REF.: ESCLARECIMENTO SOBRE ANDAMENTO PROJETO DE BOMBEIRO.

Número do Projeto:	Data da Notificação:	Data da Resposta:	Responsável Notificação
PRJ2021003020	10/02/2021 18:21:51		Geovanni Azevedo Ozanan

AVALIAÇÃO DE COMISSÃO TÉCNICA Nº 03/2014
OFÍCIO CIRCULAR 163/2013 - DAT

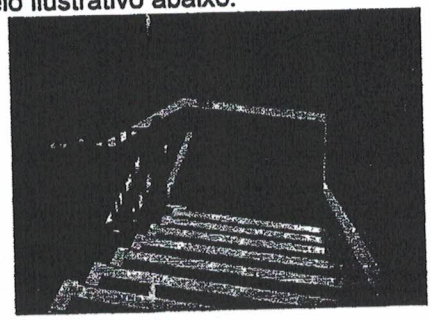
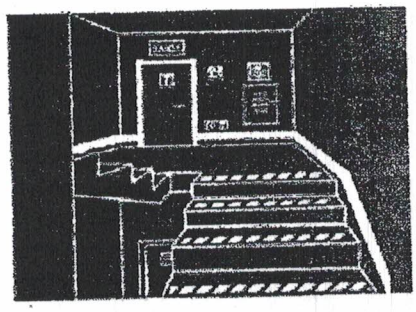
4. **PARECER:**
   Pelo acima exposto prevalece, portanto, majoritariamente a opinião dos membros da comissão pelo ***DEFERIMENTO*** da solicitação do requerente, no entanto, determina a adoção das seguintes medidas mitigadoras:
   - Instalar sinalização de placa indicativa da lotação máxima (M2) no acesso ao mezanino 2, além de apresentar memorial de calculo de público do mezanino 2;
   - Instalação das medidas de segurança contra incêndio e pânico pertinentes a edificação (extintores das classes ABC, sinalização de emergência, iluminação de emergência);
   - Instalação de sinalização complementar de emergência nos degraus e rodapé das rotas de fuga, conforme modelo ilustrativo abaixo:
